HT-199-2

HTTR 設工認 第 2 回申請の一部補正(R2.3.30)の
コメントに係る回答
(竜巻)

令和 2 年 6 月 18 日

日本原子力研究開発機構 大洗研究所
高温ガス炉研究開発センター
高温工学試験研究炉部

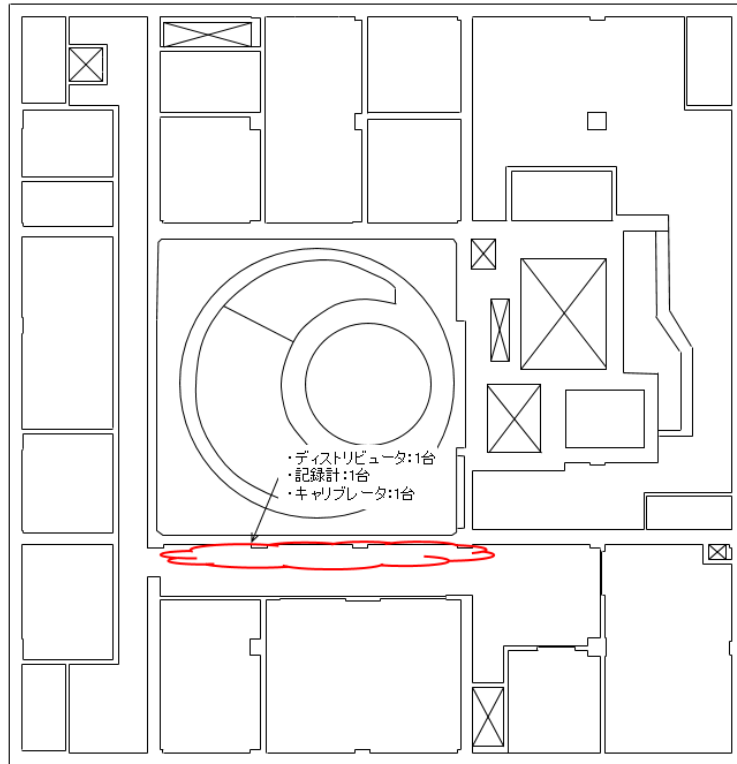
竜巻及び竜巻随伴事象として、全交流動力電源喪失を想定し、可搬型設備による代替措置により、原子炉は安全に停止・維持できる設計であること、7日間の監視が可能であることを説明すること。

降下火砕物の影響として、全交流動力電源喪失を想定し、可搬型設備による代替措置により、原子炉は安全に停止・維持できる設計であること、7日間の監視が可能であることを説明すること。

また、保管場所を第 1.1 図から 1.3 図、本申請の範囲を第 1.4 図に示す。可搬型計器は原子炉建家内の 2 箇所に各 1 式を分散して保管し、可搬型発電機は原子炉建家以外の 2 箇所に 1 式を分散して保管するものとする。
